Technical Service Bulletin (TSB) - VF7CH6FZB38800311	
D1BU0WQ0 : Вер0 от 23/10/2002	
ДЛЯ : XSARA PICASSO ДО OPR 9491	
ПРЕТЕНЗИЯ КЛИЕНТА :	НЕ РАБОТАЕТ ВЕНТИЛЯЦИЯ САЛОНА И/ИЛИ ЗАБЛОКИРОВАН ЗАМОК БЛОКИРОВКИ РУЛЕВОГО УПРАВЛЕНИЯ
УСЛОВИЯ ВОЗНИКНОВЕНИЯ :

1. ПРОИСХОЖДЕНИЕ

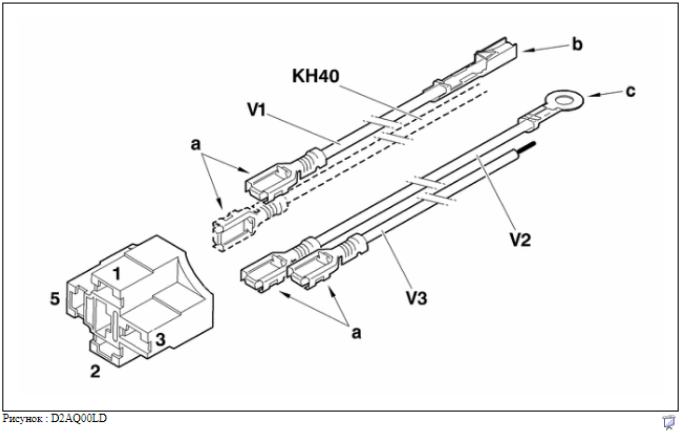
При замене контактора блокировки рулевого управления расположите реле питания вентилятора вблизи блока предохранителей салона.
Необходимое оборудование :

Рисунок : D4AQ00UD

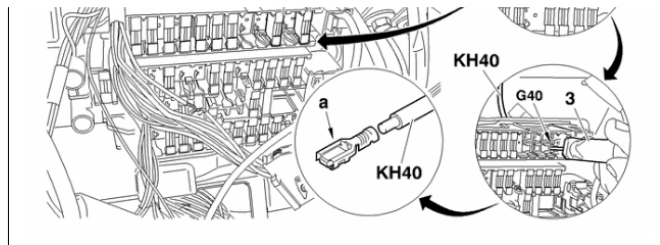
Снять предохранители (1) F38 и F40, также крышку (2).
Открепить провод "KH40" от канала "G40" с помощью приспособления (3) номер 7-1206-C (комплект 4127 T).
Установить крышку (2) и предохранитель F38. Предохранитель F40 теперь будет не нужен.
Заменить существующую защелку (a) и вставить ее в гнездо (5) разъема реле.

Рисунок : CSFQ00LD

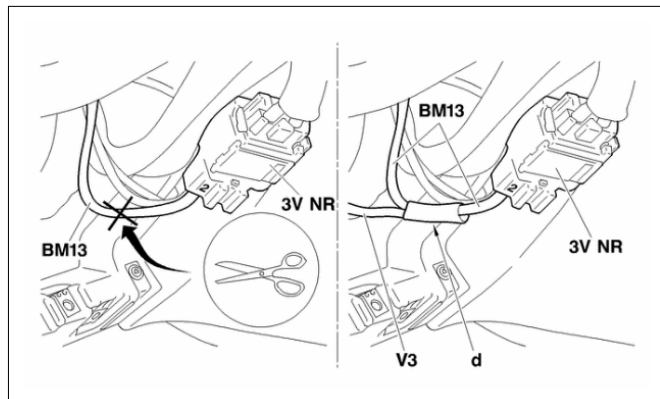
Выбрать провод (BM13), идущий от контакта 2 разъема замка зажигания с противоугонным устройством.
Соединить два обрезанных конца провода (BM13) с проводом (V3) разъема реле с помощью термоусадочной муфты Rauchet "d".

Рисунок : CSFQ00MD

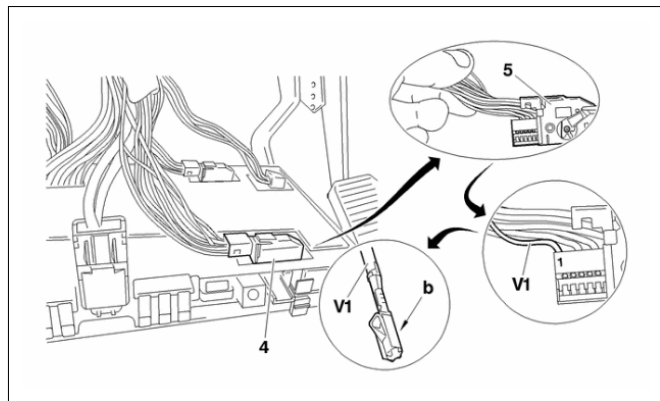
Открепить интеллектуальный коммутационный блок (BSI) от его опоры и отключить 26-контактный разъем голубого цвета (4).
Снять его крышку (5).
Вставить защелку (b) провода (V1) в гнездо 1.
Установить крышку (5) и подключить на место разъем (4).

ПРИМЕЧАНИЕ : В зависимости от комплектации автомобиля гнездо 1 разъема (4) может быть занято проводом. В этом случае обрезать провод и подсоединить с помощью термоусадочной муфты Rauchet два обрезанных конца с проводом (V1), удаляя защелку "b".

Рисунок : CSFQ00ND

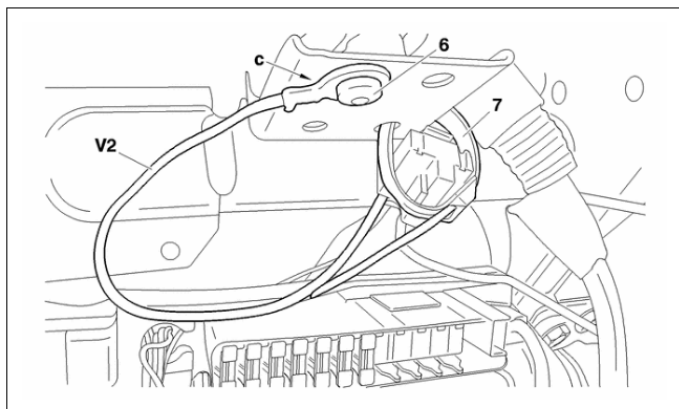
Закрепить клемму "с" провода (V2) болтом (6) крепления панели управления.
Обеспечить неподвижность разъема на опоре панели управления с помощью ремешка (7).
Подсоедините обратно аккумуляторную батарею.
Убедиться в корректности работы вентилятора салона.
Оплачиваемое время на установку реле :
